## Statens vegvesen

Vår referanse:  
2014/025685-010

Vår dato:  
19.06.2015

### **Uttale til offentlig ettersyn - Plansak 12602014000700 - detaljregulering - Rossneset - Svena fritidsbustader – gnr. 17 bnr. 3 mfl. - Radøy**

Fig. E.25: Krav til vertikal linjeføring i avkjørsler (mål i m)

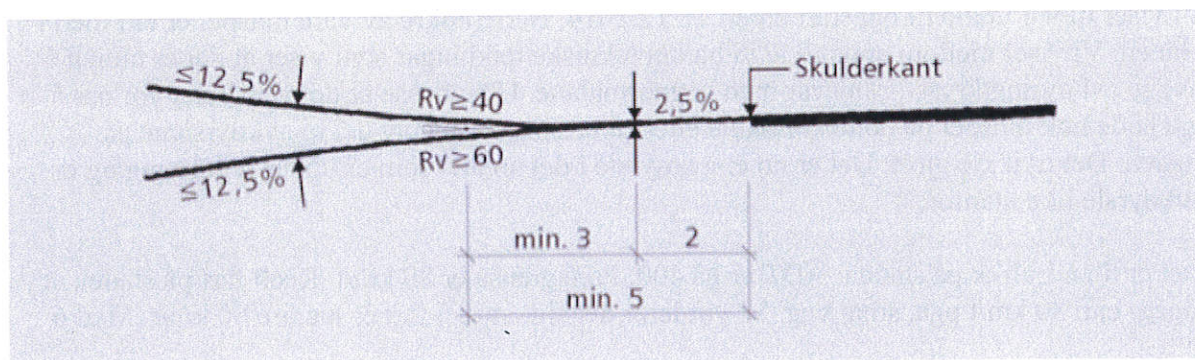
Krav til linjeføring i avkøyrsla følgjer av handbok N100, prinsippsskissa i figur E.25 med forklaring:

*På de første 2 m fra vegkanten, bør avkjørselen ha et jevnt fall fra vegkant på totalt 5 cm. På de neste 3 m bør avkjørselen ha en naturlig overgangskurve til avkjørselens videre forløp. På de neste 30 m bør avkjørselen ha fall eller stigning på maksimalt 1: 8 (12,5%), se figur E.25.*
